*Ministero dell' Ambiente  
e della Sicurezza Energetica*

**OGGETTO: [ID: 12466] Realizzazione di una nuova stazione 220/150 kV, denominata “Nuova SE Leonessa” (adiacente alla CP Leonessa del Distributore) e annessi raccordi. Valutazione Preliminare ai sensi dell’art. 6, c. 9, del D.Lgs. 152/2006. Nota Tecnica.**

Figura 2 Stralcio cartografia delle aree protette

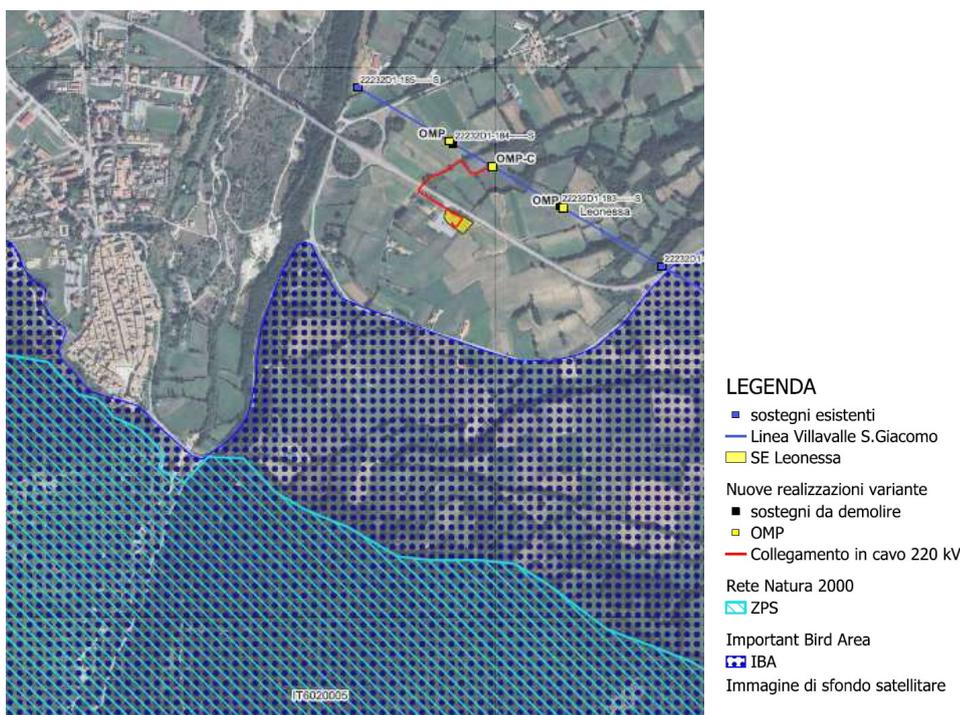
Per quanto riguarda la presenza di riserve e parchi naturali, zone classificate o protette ai sensi della normativa nazionale (L. 394/1991), zone classificate o protette dalla normativa comunitaria (siti della Rete Natura 2000, direttive 2009/147/CE e 92/43/CEE), il Proponente dichiara che “non si sviluppano interferenze con zone classificate o protette dalla normativa comunitaria (siti della Rete Natura 2000, direttive 2009/147/CE e 92/43/CEE). Tuttavia, si segnala una distanza di circa 1 km delle opere con la ZPS IT6020005 - Monti Reatini”.

- per quanto riguarda la presenza di riserve e parchi naturali, zone classificate o protette ai sensi della normativa nazionale (L. 394/1991), zone classificate o protette dalla normativa comunitaria (siti della Rete Natura 2000, direttive 2009/147/CE e 92/43/CEE) non sono presenti aree naturali protette direttamente interferite dall'intervento, tuttavia l'intervento è prossimo ad un'area importante per l'avifauna (IBA) e dista circa 1 km dalla ZPS IT6020005 "Monti Reatini";

Ad esito delle considerazioni di cui sopra, si ritiene che per il progetto in valutazione denominato *"Progetto di realizzazione di una nuova stazione 220/150 kV, denominata "Nuova SE Leonessa" (adiacente alla CP Leonessa del Distributore) e annessi raccordi. (Cod. 22232D1)"*, si possa escludere la sussistenza di potenziali impatti significativi e negativi e pertanto si propone che lo stesso non debba essere valutato nell'ambito di successive procedure di Valutazione di Impatto Ambientale. Data la vicinanza delle opere ad un'area IBA ed alla ZPS IT6020005 – "Monti Reatini" il proponente dovrà comunque attivare lo Screening di Incidenza Ambientale (VINCA) presso la Regione Lazio e comunicarne gli esiti a questo Ministero.
